“АЕЦ КОЗЛОДУЙ” ЕАД, гр. Козлодуй

Всички заинтересовани лица за участие в процедура на договаряне с предварителна покана за участие за възлагане на обществена поръчка с предмет: **“Основен ремонт на кабелни тунели/канали и кабелни лавици за напрежение до 6kV в ЕП2, осигуряващи връзки на сграда “ново резервно захранване” със сгради 5/6ЕБ”** рег. № в АОП 00353-2019-0148

Относно: Разяснения по документацията за участие в процедура

Фиг.1

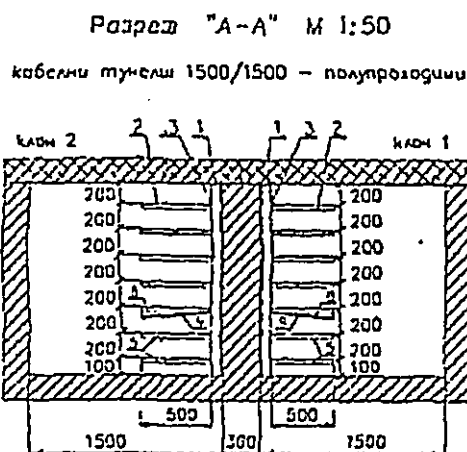
ВЪПРОС 5: Моля за разяснения по Приложение 3 към ТЗ „Разрез на кабелни канали“ фиг. 1 за клон 1 и клон 2 кабелни тунели 1500/1500 - полупроходими

5.1. Моля да разясните значението на елементите отбелязани с числата 1,2 и 3.

5.2. Моля да разясните какво следва да имаме в предвид под „полупроходими“

5.1. Числото 1 е стоманен U8 профил. Числото 2 е стоманен профил L40/40/4. Числото 3 е стоманена шина поцинкована 40/4

5.2. Да се разбира, че няма да се свалят капаци на канала и няма да се работи под открито небе.
